図書番号 KK7-051\_改2  
提出年月日 2020年7月10日  
東京電力ホールディングス株式会社

工事計画に関するヒアリングにおける事前確認について（原子炉冷却系統施設）

○対象資料名：【原冷】主要設備リスト

図1-1 高圧炉心注水系の系統概略図（高圧時）

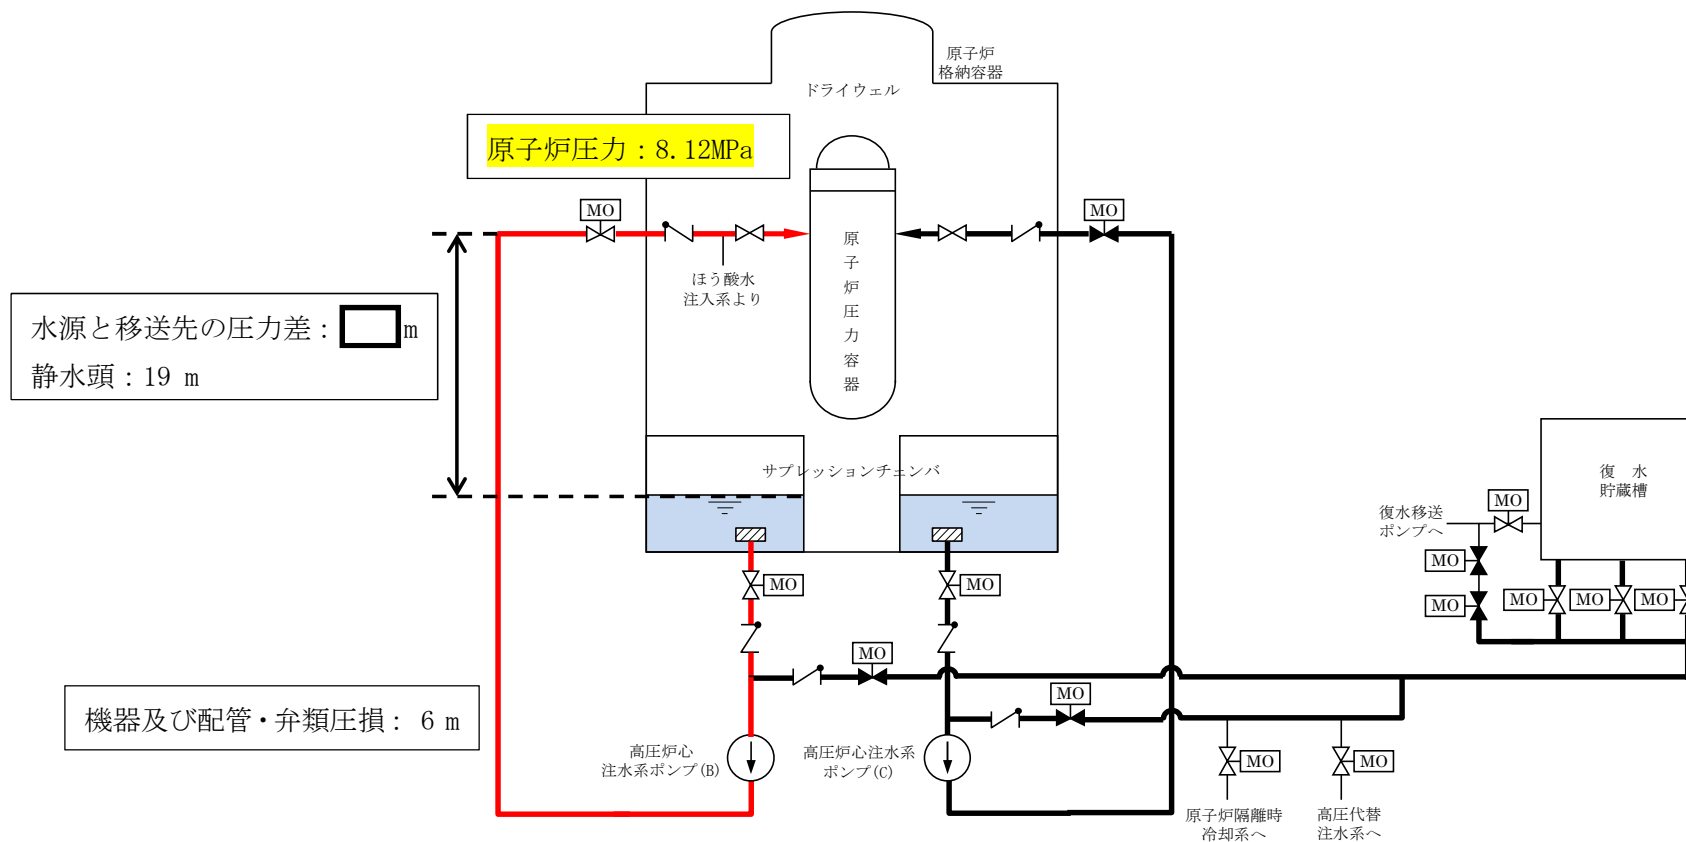
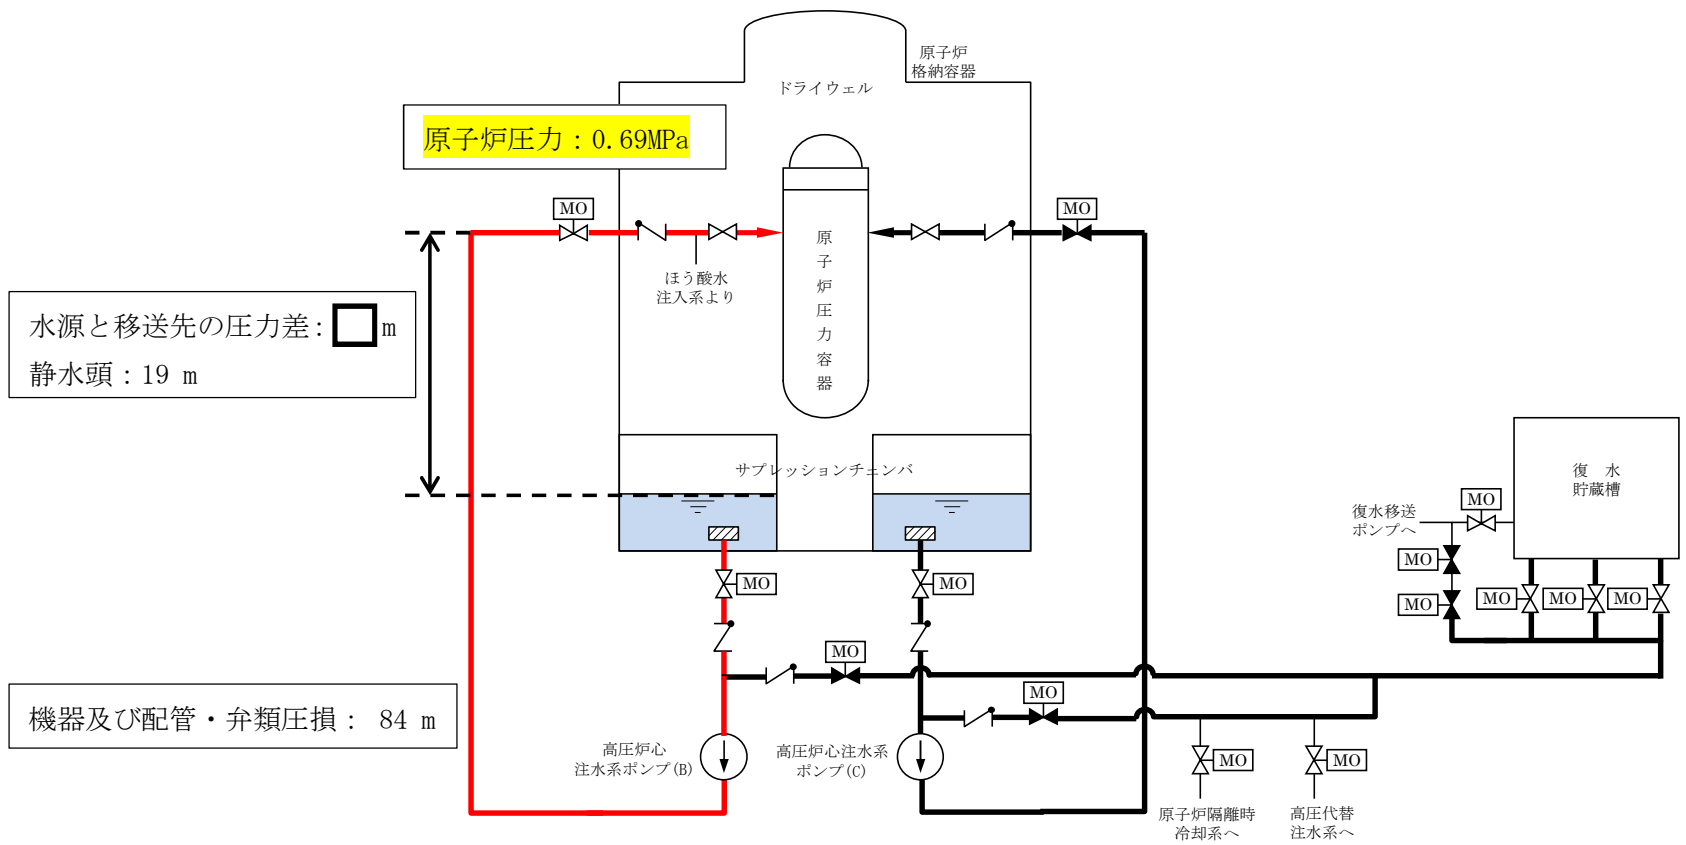
該当ページ	確認内容
P139～ 高圧炉心注水系ポンプ	<p>1) 2. 揚程の説明では、高圧時と低圧時でそれぞれ、圧損の内訳について、流路踏まえて明確にすること。</p> <p>《回答》</p> <ul style="list-style-type: none"> <li>・高圧時と低圧時においても同一の流路を使用致します。移送先である原子炉圧力容器の圧力が高圧時と低圧時で異なるため、水源と移送先の圧力差が異なります。また、ポンプの流量も高圧時と低圧時で異なるため、流路圧損並び機器圧損が異なります。</li> <li>・流路圧損並び機器圧損については、水源から RPV までの配管及び機器の圧損を算出をしております。</li> </ul>
P144～ 高圧炉心注水系ストレーナ	<p>2) 3. 最高使用温度に関して、DB側の104℃に対する説明が無いが、適切でしょうか。（もし、説明抜けであれば、他にないか確認すること）</p> <p>《回答》</p> <ul style="list-style-type: none"> <li>・DBの説明につきましては、(概要)に記載の通り、過去に認可された工事計画のIV-3「設定根拠に関する説明書」を呼び込んでいるため、説明抜けではございません。</li> </ul>
同上	<p>3) 3. 最高使用温度に関して、有効性評価（停止機能喪失）時を上回る120℃とする、とある。一方でRHRストレーナの評価は、有効性評価（全交流動力電源喪失）時を上回る166℃としている。同じサプレッションチェンバのプール水温度として最高使用温度の記載の考え方を説明すること。</p> <p>《回答》</p> <ul style="list-style-type: none"> <li>・当該システムが使用される条件でのサプレッションチェンバのプール水温度を記載する方針としております。</li> </ul> <p>高圧炉心注水系を使用するのは、有効性評価解析における原子炉停止機能喪失の際、残留熱除去系は使用するの、有効性評価解析における全交流動力電源喪失の際となり、使用する事故シーケンスが異なるため、サプレッションチェンバのプール水温度が異なります。</p>

高圧炉心注水系ポンプの揚程算出における水源と移送先の圧力差、静水頭及び配管・弁類圧力損失の評価範囲について、図1-1及び図1-2の高圧炉心注水系の系統概略図に示す。

図 2-1 原子炉隔離時冷却系の系統概略図 (高圧時)

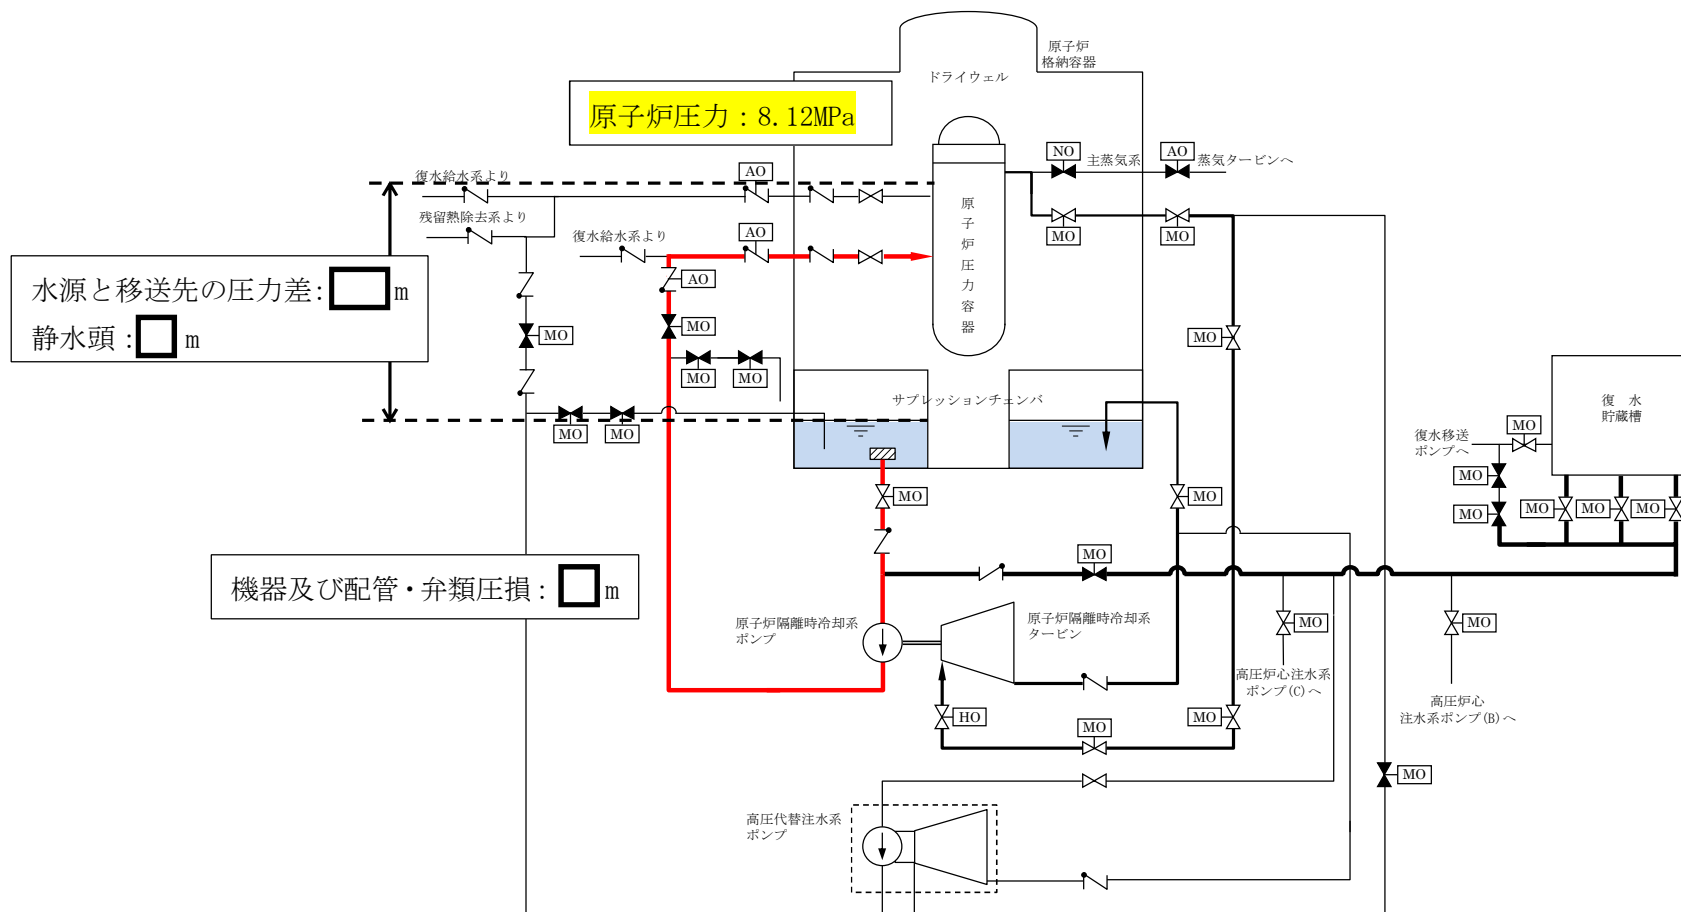
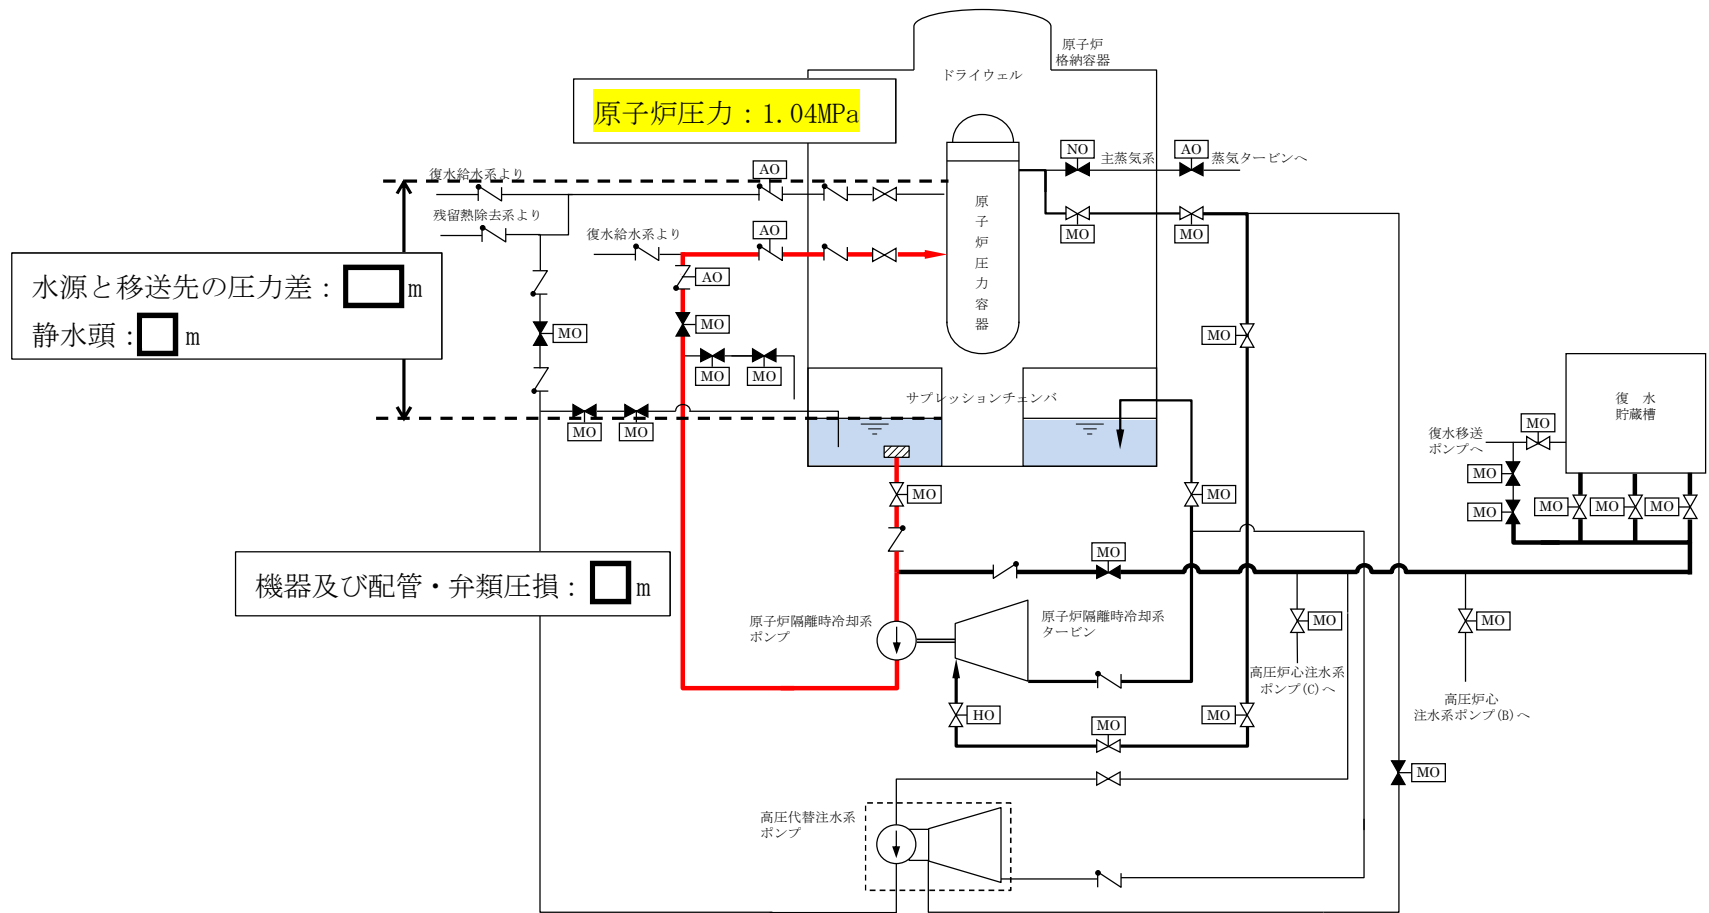
該当ページ	確認内容
P178～、 原子炉隔離時冷却系ポンプ	<p>1）2. 揚程の説明で、原子炉冷却材補給機能と非常用炉心冷却系機能のうち、揚程の大きい方を考慮して決定する、とあるが、その後の説明において、どのような結果となるのか明記し説明すること。</p>
	<p>《回答》</p> <ul style="list-style-type: none"> <li>・非常用炉心冷却系機能で使用する場合、LOCA 時のドローダウン水量を考慮するため、原子炉冷却材補給機能で使用する場合よりも水源の水位が低く静水頭は大きくなり、必要揚程が大きくなることから、ここでは、非常用炉心冷却系機能の揚程の根拠のみを記載しております。</li> </ul>
同上	<p>2）揚程の説明では、圧損の内訳について、流路を明確にすること。</p>
	<p>《回答》</p> <ul style="list-style-type: none"> <li>・流路圧損並び機器圧損については、水源から RPV までの配管及び機器の圧損を算出をしております。</li> </ul>
P182～、 RCIC ストレーナ	<p>3）S/C のプール水の各最高使用温度のバウンダリを図示して、各ストレーナ（RCIC、RHR、HPCF）の温度評価の考え方を説明すること。</p>
	<p>《回答》</p> <ul style="list-style-type: none"> <li>・重大事故等時に各系統を使用する際のプール水の温度を記載しております。</li> </ul>
P193、 主配管	<p>4）リコンビネーションティーについて、機能・構造を説明すること。</p>
	<p>《回答》</p> <ul style="list-style-type: none"> <li>・高温水と低温水が混合する箇所においては、温度変動による熱疲労が生じるため、これを防止する目的として急激な温度変動が生じない構造としております。添付資料2にリコンビネーションティーの構</li> </ul>

原子炉隔離時冷却系ポンプの揚程算出における水源と移送先の圧力差、静水頭及び配管・弁類圧力損失の評価範囲について、図 2-1 及び図 2-2 の原子炉隔離時冷却系の系統概略図に示す。

図 3-1 高圧代替注水系の系統概略図

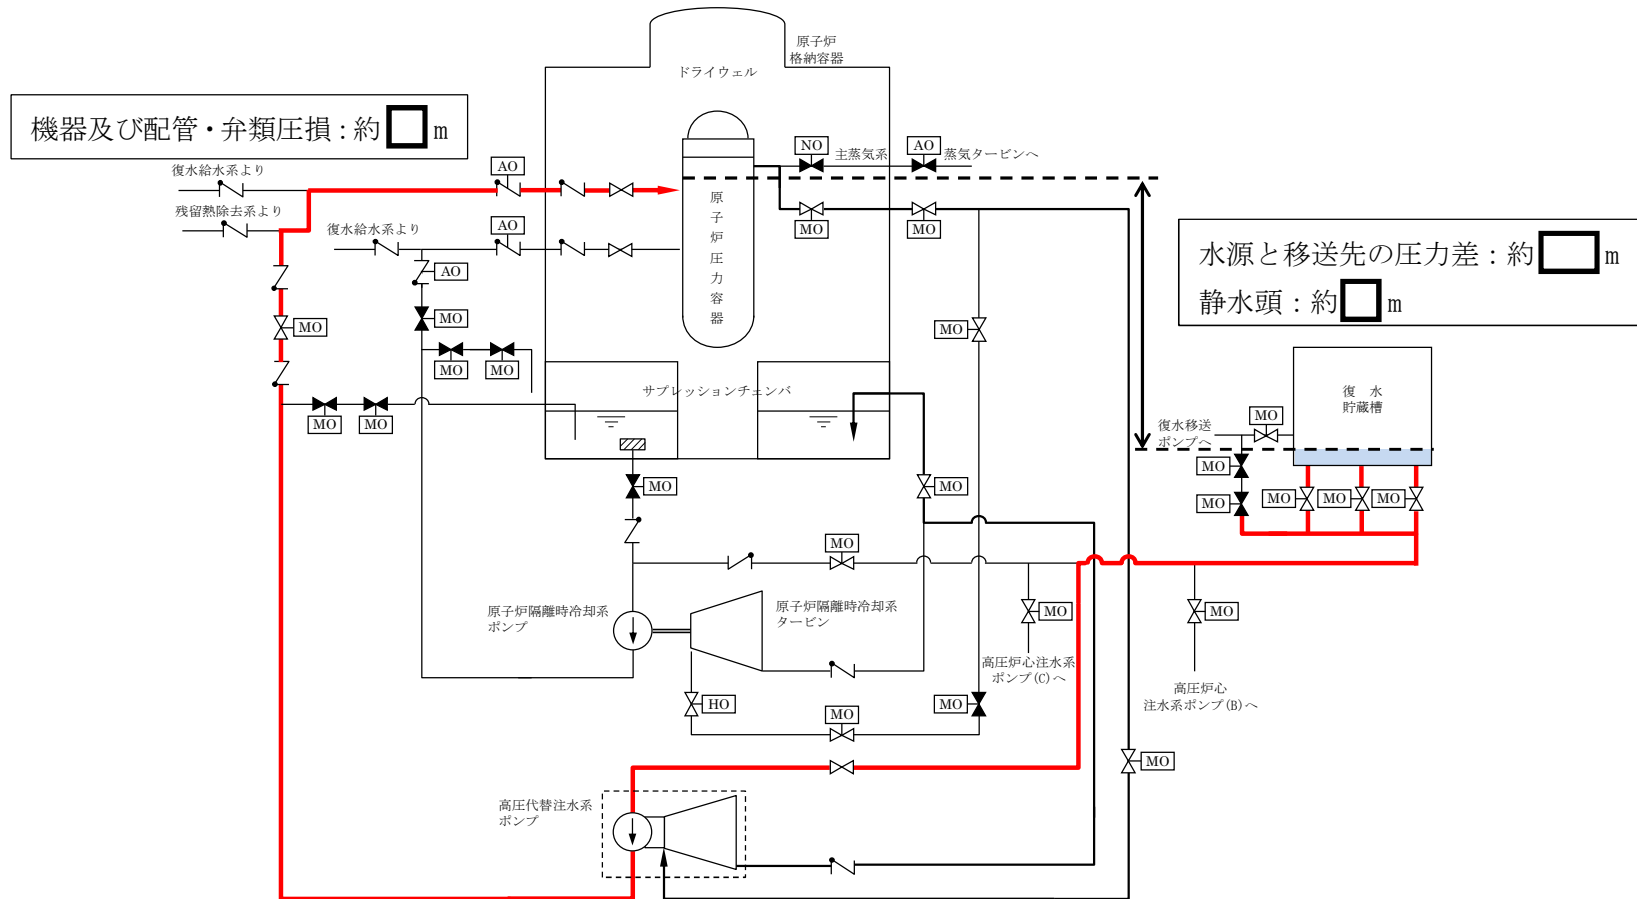
該当ページ	確認内容
P 1 9 5、 高压代替注水系ポンプ	<p>1) 揚程算出の根拠に用いた圧損の内訳について、どこの高低差、どこの圧力損失なのか系統図等で明確にして説明すること。（新規ポンプの性能評価（圧損評価）については、可搬型も含めて補足説明資料等でまとめて整理して明確に示すこと）</p>
	<p>《回答》</p> <p>・添付資料 3 にて、高压代替注水系ポンプの揚程算出の考え方を整理致しました。</p> <p>ご質問頂きました内容に対する回答として、当該資料の整理で問題がないようでしたら、他系統についても同様の資料をご提示させていただきます。</p>

高圧代替注水系ポンプの揚程算出における水源と移送先の圧力差、静水頭及び配管・弁類圧力損失の評価範囲について、図 3-1 の高圧代替注水系の系統概略図に示す。

図 7-1 代替原子炉補機冷却水ポンプ (P27-D2000, P27-D3000, P27-D4000) の系統概略図

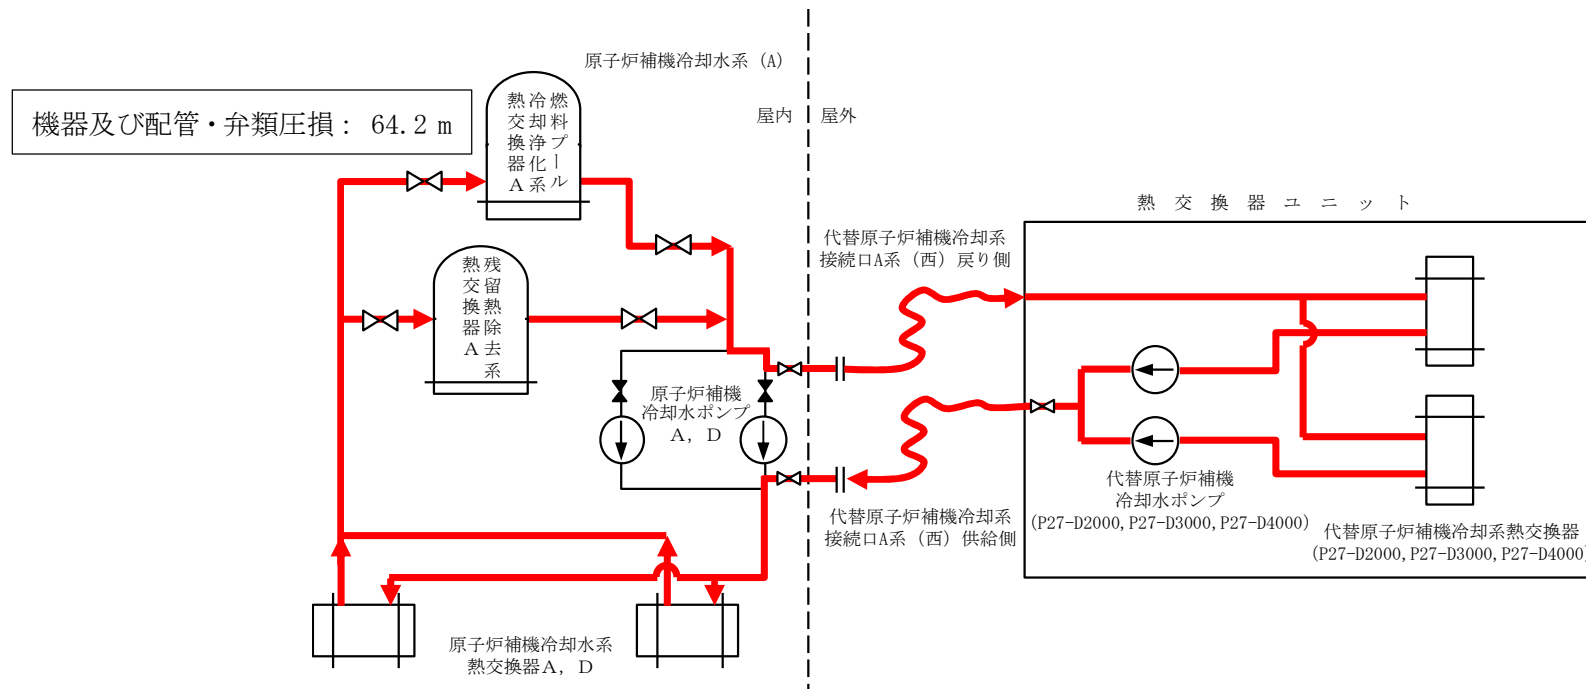
<p>8) 本ポンプにおける最大の機器・配管圧力損失の算出の考え方を説明すること。また5)との相違について説明すること。</p> <p>《回答》</p> <ul style="list-style-type: none"> <li>・添付資料3にて、本ポンプにおける最大の機器・配管圧力損失の考え方を整理致しました。</li> </ul>
<p>P466、 10m・25m・50mホース 個数</p>	<p>10) ホース予備の記載では、 ～故障時のバックアップ用として予備6本とし、分散保管する。より、～故障時のバックアップ用として各ホースを2本ずつの合計6本を予備とし、分散保管する。 のほうがわかりやすいため、記載を検討願います。</p> <p>《回答》</p> <ul style="list-style-type: none"> <li>・ご指摘頂きました通り、「～故障時のバックアップ用として各ホースを2本ずつの合計6本を予備とし、分散保管する。」に修正致します。</li> </ul>
<p>系統図 第4-5-2-3-3図</p>	<p>11) 系統図の呼び合いで、左上の矢印より、「第4-5-2-3-1図又は第4-5-2-3-2図より」とあるが、「代替原子炉補機冷却系接続口A系(西)戻り側」は、第4-5-2-3-1図しか無いと思うが、又はの意味等を説明すること。</p> <p>《回答》</p> <ul style="list-style-type: none"> <li>・本記載は誤りであるため、「第4-5-2-3-1図より」に修正致します。</li> </ul>
<p>系統図 第4-5-2-3-4図</p>	<p>12) 系統図第4-5-2-3-3図と第4-5-2-3-4図との相違箇所は、熱交換器ユニットの海水ストレーナが1つか2つの相違だけでしょうか。</p> <p>《回答》</p> <ul style="list-style-type: none"> <li>・海水ストレーナ及び冷却水ポンプの数量が相違箇所になります。第4-5-2-3-3図は海水ストレーナ及び冷却水ポンプが1台ずつ、第4-5-2-3-4図は海水ストレーナ及び冷却水ポンプが2台ずつとなります。</li> </ul> <p>13) 海水ストレーナ2つ付きの熱交換器ユニットは、特別に使用するものなのか(使い分けているのか)説明すること。また、使い分けている場合、系統図の名称(〇〇使用時)等で機器の相違を表示できないでしょうか。</p> <p>《回答》</p> <ul style="list-style-type: none"> <li>・熱交換器ユニットの仕様が異なるのは、メーカーの違いであり、性能としては、どちらの熱交換器ユニットも変わらないため、使い分けは特にありません。</li> </ul>

熱交換器ユニット 代替原子炉補機冷却水ポンプ (P27-D2000, P27-D3000, P27-D4000) の揚程算出における最大 (7号機 代替原子炉補機冷却系 接続口 A 系 (西) 使用時) の配管・機器圧力損失の評価範囲について、図 7-1 の系統概略図に示す。
